Projet de logements, 1-9 route d'Orléans,
MONTLHERY (91)

Mémoire en réponse à l'avis de la MRAe du 21 avril 2022

Rapport

Figure 1 : Ancien plan niveau courant avec deux cages (Cage C et Cage B)

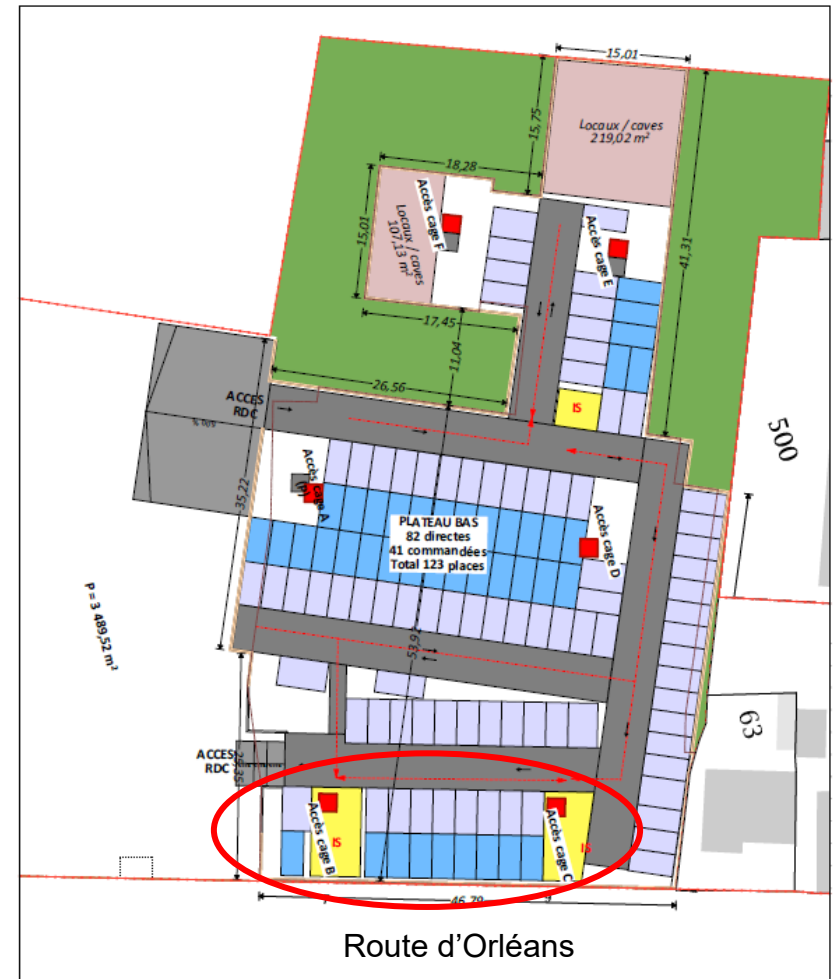
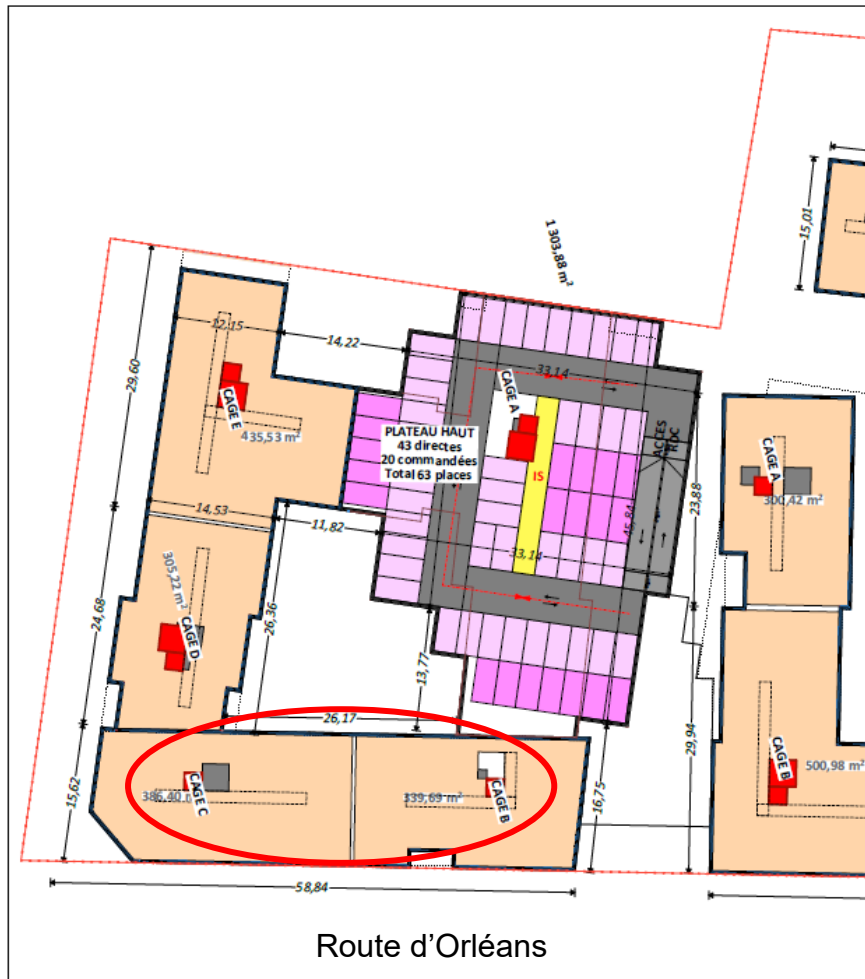
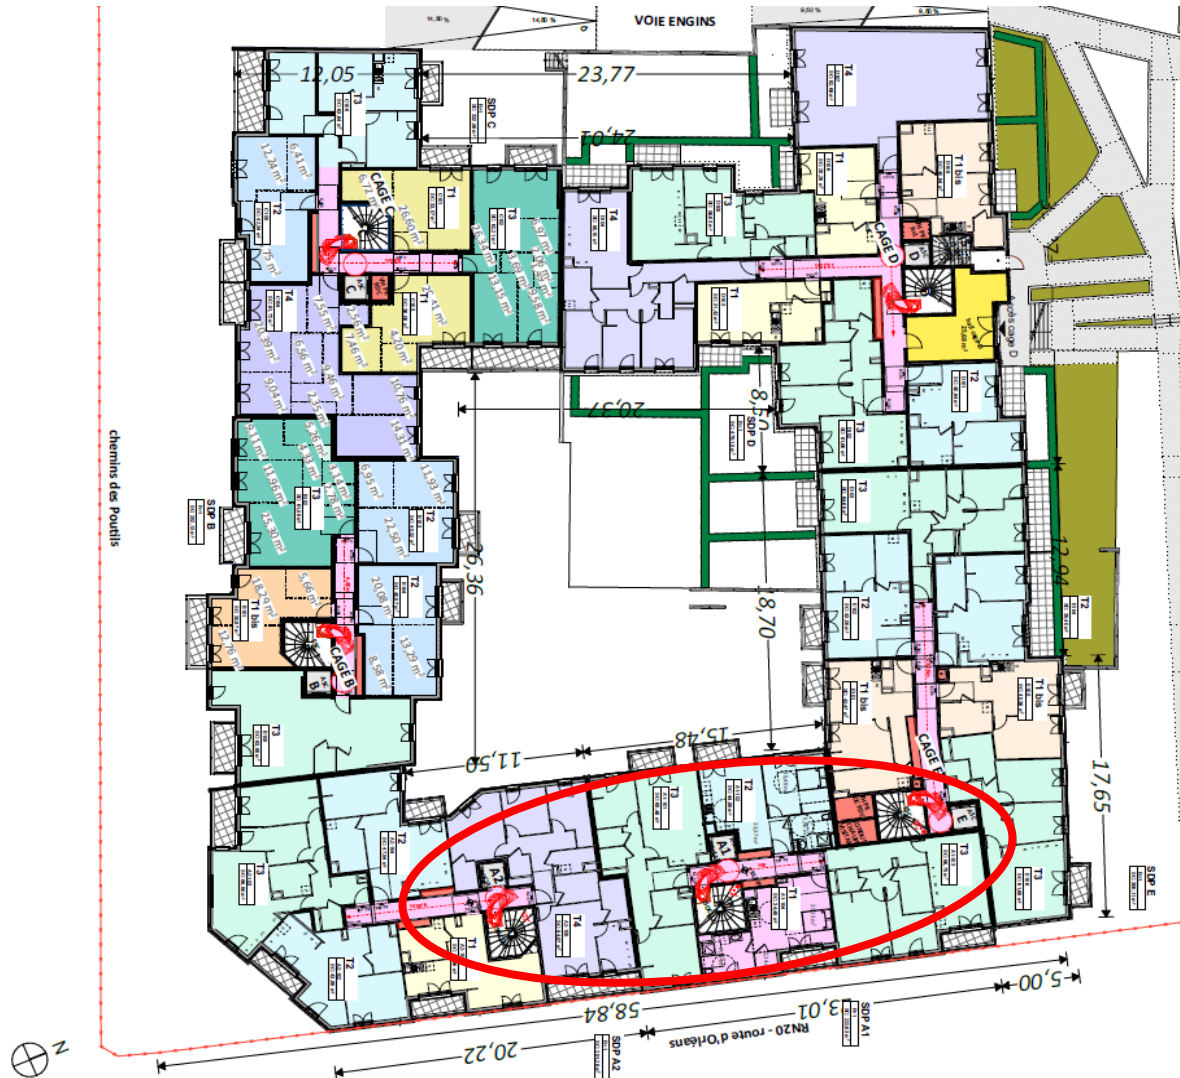
De justifier la réalisation de logements mono-orientés au regard de l'OAP du PLU qui les interdit

Ainsi, en ce qui concerne le nombre des logements concernés : **chaque programme présente trois logements mono-orientés Est sur RN20, en étage courant, du RDC au R+3.** Les typologies par étages sont 2T1 et 1T3, soit au global du programme **24 logements** dans ce cas soit **moins de 15% de logements de l'opération.**

La maîtrise d'ouvrage a cherché à limiter les logements concernés. Au Sud, sur le programme de la SCCV MONTLHERY ROUTE D'ORLEANS, le linéaire sur RN20 est assez long. Pour limiter les logements mono-orientés, il a été choisi **l'ajout d'une cage supplémentaire** par rapport aux premiers plans de conception. De ce fait, le volume est mieux recoupé et les couloirs deviennent moins longs, permettant de **créer des logements traversants RN20 et cœur d'îlot**. Il en résulte tout de même certains logements mono-orientés et il a été retenu d'y placer le maximum de petites typologies, d'où la présence des 16 T1.

Au regard des plans, il est constatable que la SCCV MONTLHERY ROUTE D'ORLEANS et la SCI ILE DE FRANCE ont cherché à **réaliser le maximum de doubles orientations possible pour les grands logements**. Il en résulte cependant un T3 par étage qui ne peut que s'orienter sur la RN20.

La Figure 1 présente un ancien plan qui comprenait deux cages d'escalier. Cette configuration augmentait la proportion de logements mono-orientés. La prise en compte de cette problématique par la Maîtrise d'ouvrage a conduit à la définition du plan type des étages visible en Figure 2. La réorganisation des cages et donc l'implantation des logements a permis de **diminuer la proportion de logements mono-orientés et d'augmenter la proportion de ceux bénéficiant d'une double exposition**.

Figure 4 : Plan des stationnements en R-1

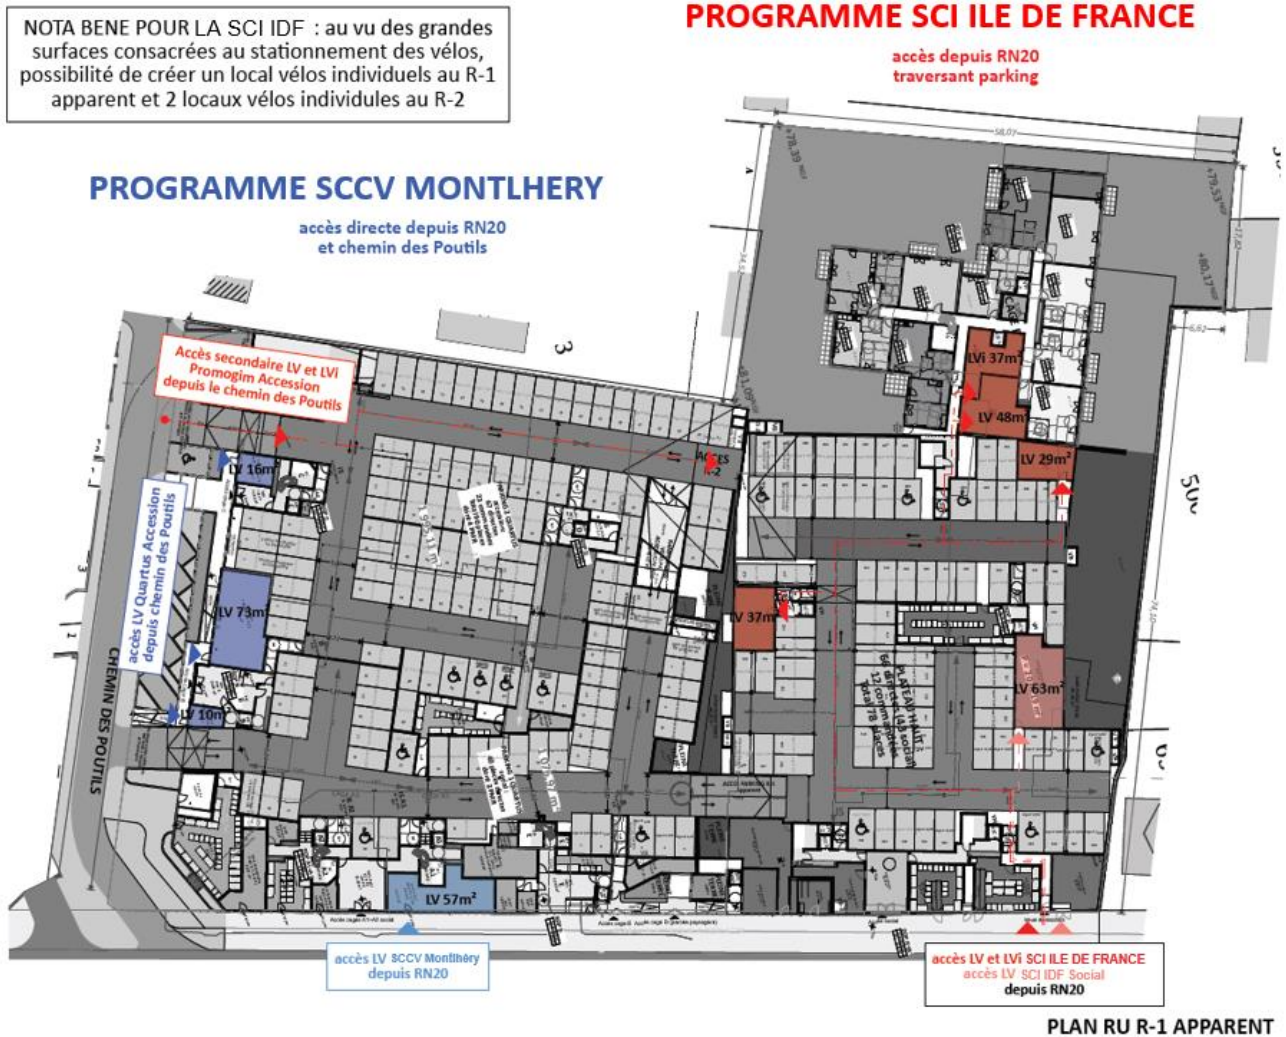
- *De détailler et de renforcer les mesures en faveur des mobilités douces, notamment en veillant à la continuité, à l'efficacité et à la sécurité des itinéraires à l'échelle des centralités urbaines auxquelles le quartier sera relié ;*
- *De préciser la chaîne de déplacement pour les futurs occupants voulant se rendre aux principaux bassins d'emplois et aux principaux services de la commune par les modes doux et les transports collectifs.*

Le projet prévoit d'aller au-delà de la prescription du PLU en ce qui concerne la création de stationnements pour les vélos. Ainsi, le programme de la SCI ILE DE FRANCE dispose de locaux vélos individuels en R-2 offrant le double des besoins estimés.

Un plan synthétique sur le besoin vélos et la position des locaux a été réalisé (voir Figure 4 et Figure 5). Au niveau de l'accès depuis la rue, le projet répond aux préconisations du PLU. Un accès secondaire est également prévu depuis le chemin des Poutils.

- Sur le programme SCCV Montlhéry :
 - En social : 55, 75 m²
 - En accession : 98, 53 m²
- Sur le programme SCI ILE DE FRANCE :
 - En social : 62,07 m²
 - En accession (local vélos + local vélos individuels): 284 m²

Figure 28 : Planning prévisionnel (hors démolition) du programme de la SCCV Montlhéry

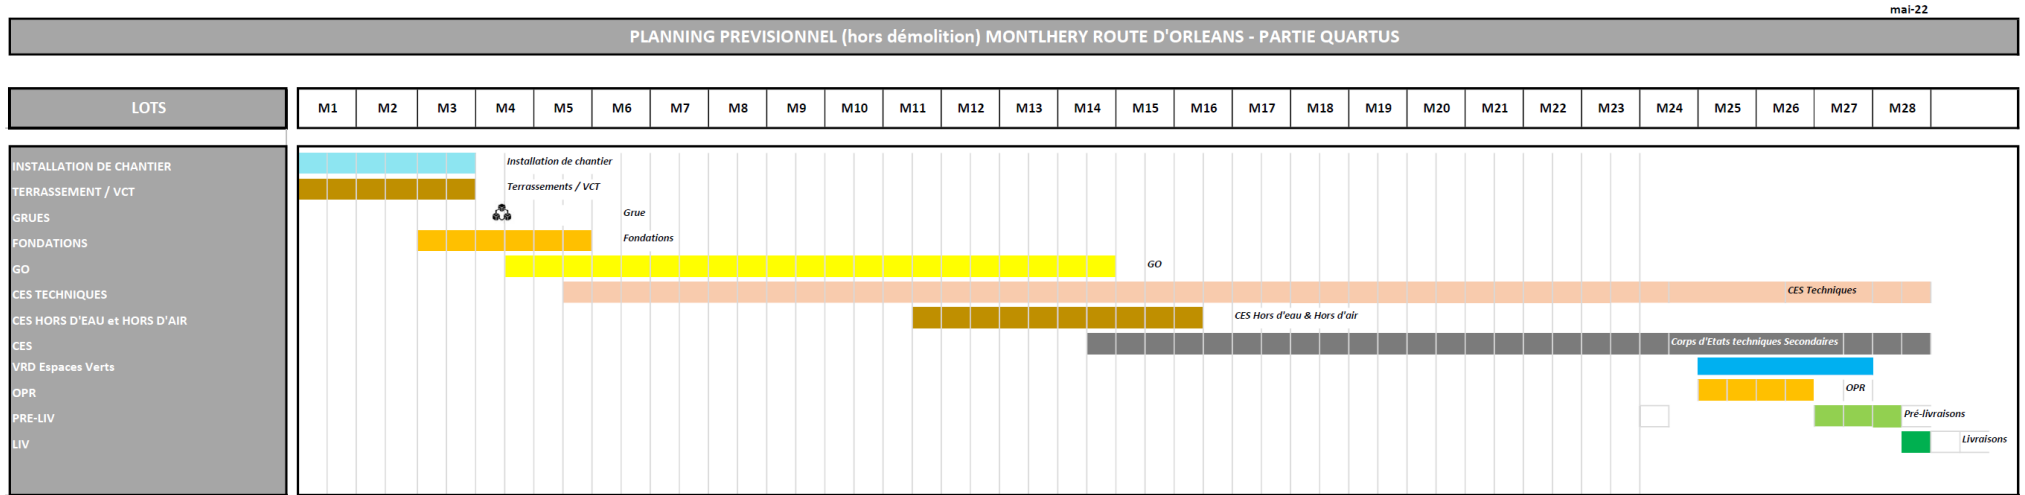
- De préciser le calendrier des travaux ;
- D'estimer le nombre de camions et engins nécessaires qui circuleront via la route d'Orléans et présenter un plan de circulation ;
- De décrire les mesures ERC pour les nuisances apportées par le projet dans sa phase chantier.

Les schémas présentés en Figure 28 et Figure 29 indiquent les **plannings prévisionnels des deux programmes**, hors démolition. Il comprend notamment le phasage concomitant de l'installation du chantier et des terrassements, la réalisation des fondations puis des travaux dits de gros œuvre (GO), l'intervention des corps d'état secondaires techniques (CES) etc...
